Ontwikkeling De Eik Haaksbergen

Waterhuishoudkundig- en rioleringsplan

Project	Ontwikkeling De Eik Haaksbergen
Projectcode	EXP01619
Opdrachtgever	Explorius Vastgoedontwikkeling
Opsteller	E. Boer / G. Nijhof
Datum	17-11-2020
Status	Definitief 05

Bijlage 5 Reacties Waterschap en gemeente Haaksbergen

Onderwerp:
**Rioleringontwerp
Incl. doorsnedes t.b.v. nutstracé**

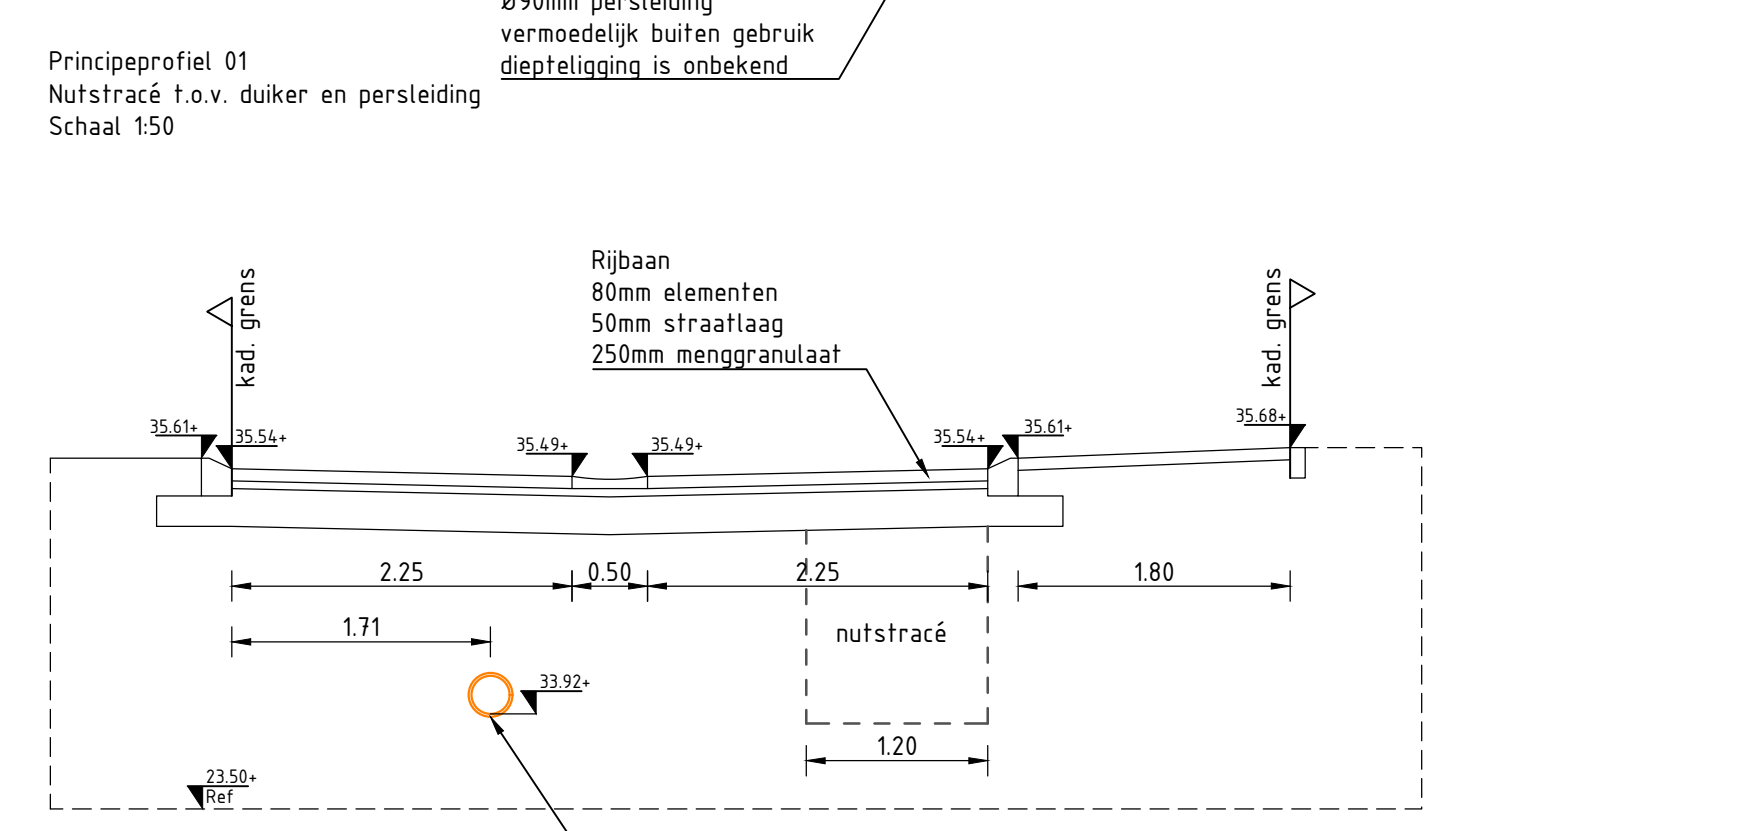
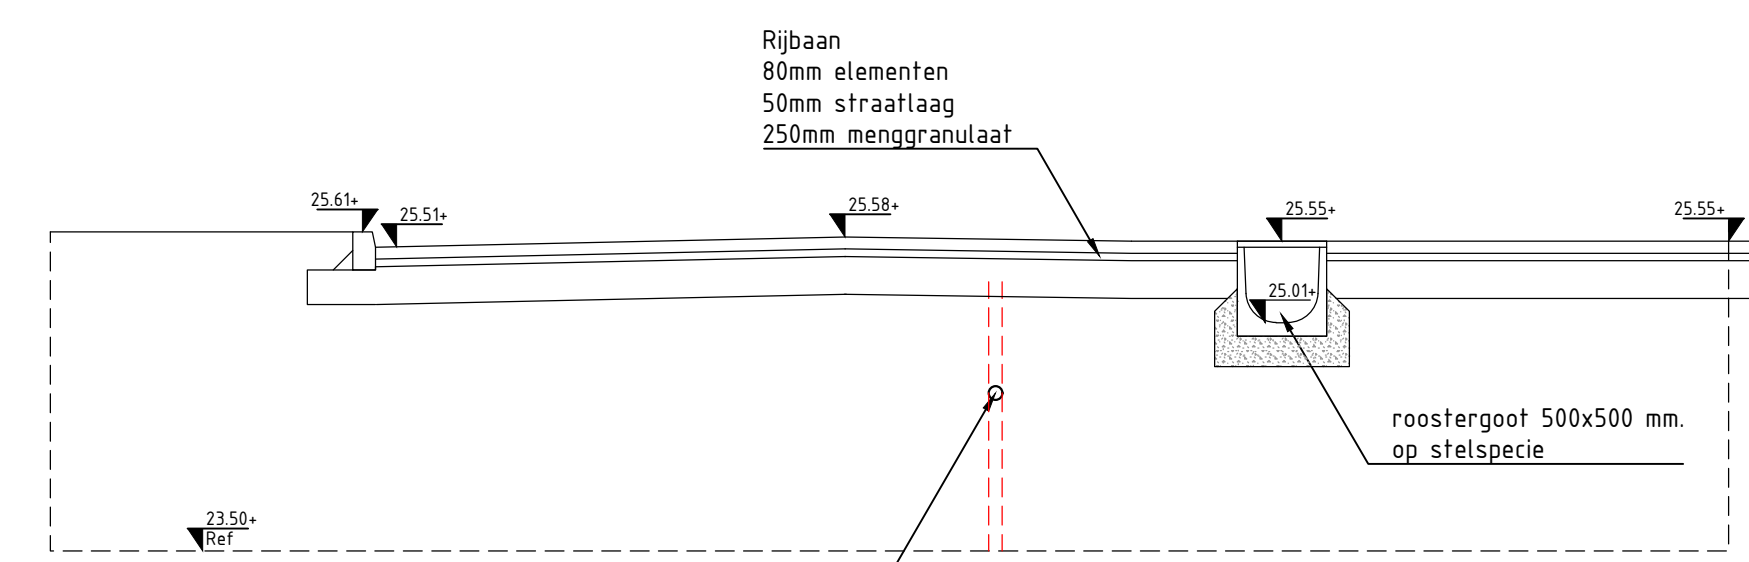
- De korte uitloper van de grote noordelijke wadi (noordoostzijde plan) is op deze tekening een heel stuk korter getekend, dan op de stedenbouwkundige tekening. IN dit geval kunnen er zeker 3 bomen blijven staan, die anders sneuvelen. Welke tekening is het echte uitvoeringsplan?

Vanochtend viel me bij het wegleggen van de tekening op, dat de wadi's nu een taludhelling van 1:3 hebben gekregen. Dit was eerste 1:5. Dit is niet specifiek als wijziging aan gegeven en volgens mij geeft het stedenbouwkundigplan ook 1:5 aan. De flauwere helling van 1:5 heeft onze voorkeur. Dat brengt mij tot de volgende twee vragen/opmerkingen:
